ANGERS LOIRE MÉTROPOLE

ZAC MONPLAISIR

**MÉMOIRE EN RÉPONSE
À L'AVIS DE L'AUTORITÉ ENVIRONNEMENTALE
en date du 18 décembre 2019**

Figure n°2 : stratégie de gestion des eaux pluviales à l'échelle de l'îlot fertile

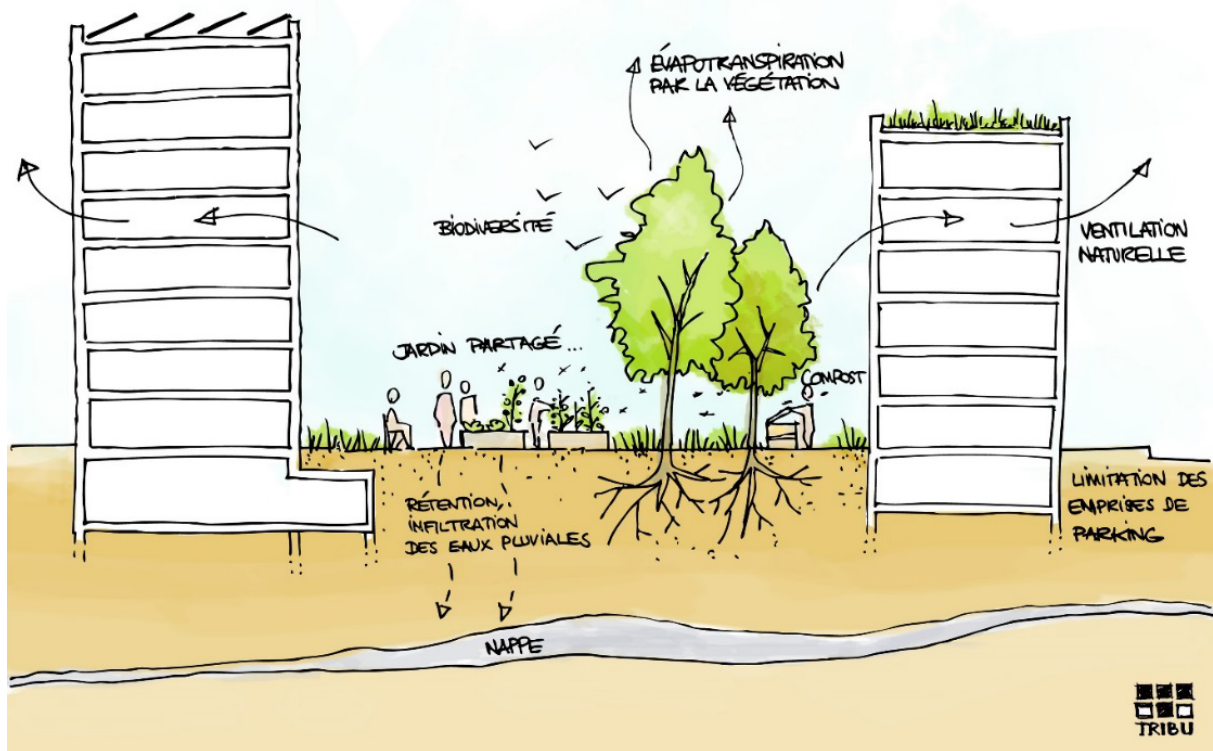
Le projet confirme une légère diminution globale des surfaces imperméabilisées. Mais aucune précision nouvelle concernant les emplacements, dimensions et descriptions des différents stockages d'eau pluviale prévus (noues, bassins, infiltrations superficielles et massives, toitures végétalisées, végétation) n'est apportée à ce stade, malgré la demande de la MRAe dans son dernier avis. En effet, l'étude d'impact renvoie ces réflexions au stade de la demande d'autorisation environnementale unique au titre du dossier Loi sur l'eau.

La MRAe recommande de préciser et justifier les choix retenus concernant les différents systèmes de stockage d'eau pluviale du projet.

Pour autant, l'aménageur a élaboré une stratégie globale pour la gestion des eaux pluviales, dans le cadre d'une stratégie écoresponsable sur le quartier de Monplaisir. La stratégie globale pour la gestion des eaux pluviales sur le quartier a pour objectif de reconstituer des ilots fertiles. Cette stratégie prévoit, d'une part, lors des différentes interventions sur l'espace public, la mise en œuvre de solutions de dés-imperméabilisations quand c'est possible. D'autre part, l'aménageur dans le cadre de ses missions d'accompagnement des différents projets de constructions, assurera un suivi de cet objectif de sa bonne prise en compte.

Cette stratégie se décline au travers des objectifs suivants :

- Limiter l'imperméabilisation des sols en réinterrogeant les surfaces de stationnements et de voirie
- Adopter une stratégie de rétention des eaux pluviales afin d'éviter la saturation de la nappe souterraine et d'augmenter les risques d'inondation pour les zones situées en aval
- Rétablir le cycle naturel de l'eau par :
 - la mise en place de dispositifs paysagers de gestion des eaux pluviales (noues, bassins de rétention)
 - La récupération des eaux pluviales afin de les réutiliser pour l'entretien des espaces verts (arrosage).

Figure n°5 : répartition des emprises constructibles, selon qu'elles soient issues de déconstruction ou de comblement de délaissés ou non.

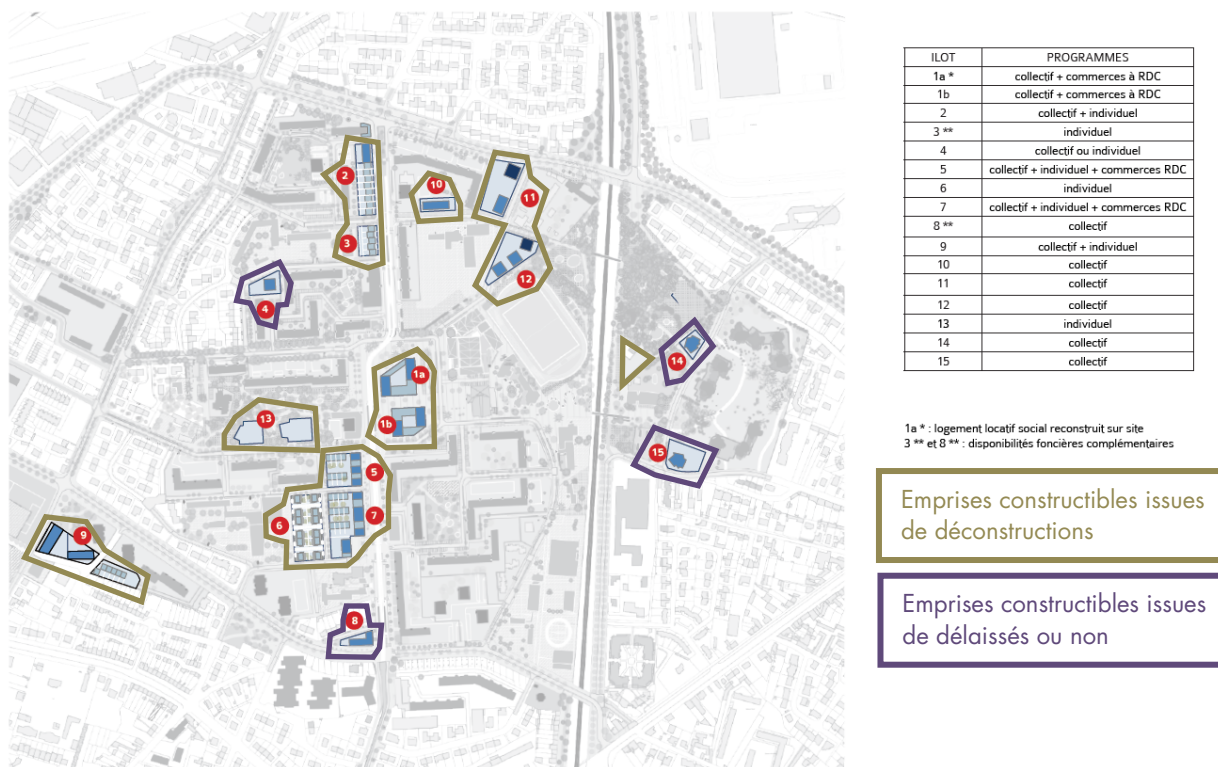
Comme évoqué ci-dessus, la réalisation du projet permet une consommation d'espace globalement réduite par rapport à l'organisation actuelle du site. Toutefois, de nouvelles surfaces vont être urbanisées, en particulier au niveau des parcs de Kalouguines et de la Rousselière : la MRAe réitère sa demande de précisions concernant les surfaces nouvellement urbanisées au niveau des parcs de la ZAC.

La MRAe recommande de préciser les surfaces nouvellement urbanisées par le projet de ZAC.

Les surfaces nouvellement urbanisées par le projet de Zac sont à relativiser. En effet, l'intervention consiste à compléter certains ilots urbains (limités et sur des espaces en délaissé, sans usage ni qualité patrimoniale et paysagère particulier – à relativiser). Le projet repose sur une démarche de déconstruction-reconstruction, acte fondateur du renouvellement urbain.

La grande majorité des emprises constructibles sont issues de déconstructions. Les emprises constructibles issues de délaissés ou non représentent environ 0,55 ha. Dans les parcs Hébert de la Rousselière et Kalouguine, ces dernières représentent moins de 4 000 m².
